Fachbereich · Stadtplanung
oder Dienststelle ·
Dienstgebäude · Hauptstr. 101 (Elberfelder Haus)
Sachbearbeitung · Christian Kociok
Tel. 02 14/406-0 ·
Durchwahl 406 · 6121
Telefax 406 · 6102
Ihr Zeichen/vom ·
Mein Zeichen ·
Tag · 21.01.2021

**A3, AS Leverkusen-Opladen bis AK Hilden (o), 8-streifiger Ausbau
Hier: Umweltverträglichkeitsuntersuchung (UVU)
2. TÖB-Beteiligungstermin zur Abstimmung der Raumanalyse am 09.12.2020**

Stellungnahme

Darstellung festgesetztes Überschwemmungsgebiet Wupper HQ 100

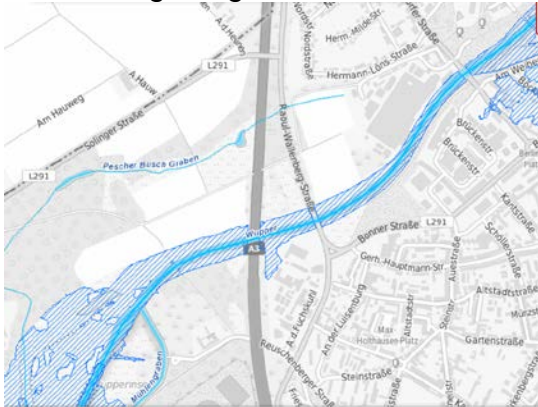
1. Die Autobahn quert auf Leverkusener Stadtgebiet die Wupper, d. h. der Ausbaubereich liegt z. T. im festgesetzten Überschwemmungsgebiet bzw. im hochwassergefährdeten Bereich. Für die Realisierung der Baumaßnahme ist es erforderlich den hydraulischen Nachweis der Wasserspiegellagen sowie die Ausdehnung des Überschwemmungsgebietes nach der Entstehung der neuen Baukörper und der damit verbundenen Drittbetroffenheit zu führen. In diesem Zusammenhang ist

außerdem der Nachweis des Retentionsraumausgleichs auf dem Grundstück zu erbringen.

In diesem Zusammenhang möchte ich auf die EU-Hochwasserrisikomanagementrichtlinie und deren Umsetzung verweisen. Es ist in jedem Fall sicherzustellen, dass natürliche Retentionsräume erhalten bleiben und eine Erhöhung des Hochwasserrisikos durch bauliche Veränderungen (Verrohrungen, Gewässerverengungen, zusätzliche Abflüsse, Begradigungen des Gewässerverlaufes etc.) ausbleiben. Dieser Nachweis ist im Fortgang der Planung zu erbringen bzw. Folge- und Ersatzmaßnahmen sind zu erarbeiten und vorzuschlagen.
